Concurso público de concepção para a elaboração do projeto do Museu de Abril e dos Valores Universais (MAVU)

Ofício de respostas aos pedidos de esclarecimento

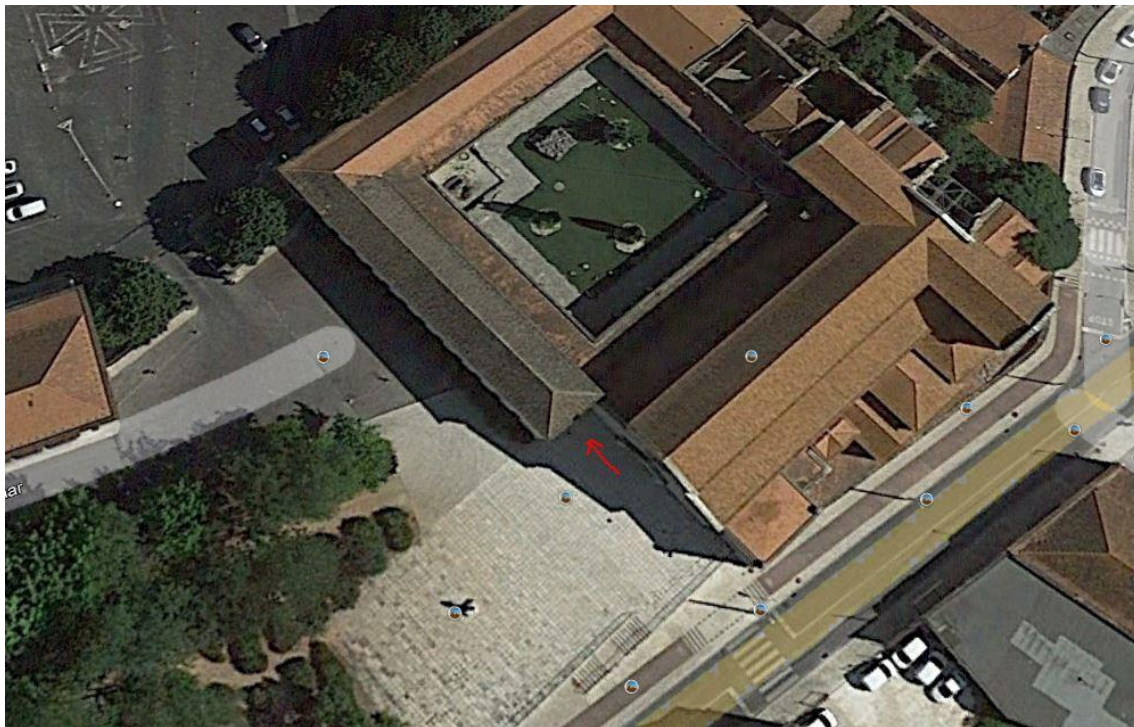
P29. Na área de intervenção assinalada a vermelho, a nossa intervenção resume-se ao espaço público ou deve incluir um conceito para os edifícios devolutos?

R: Resume-se ao espaço público.
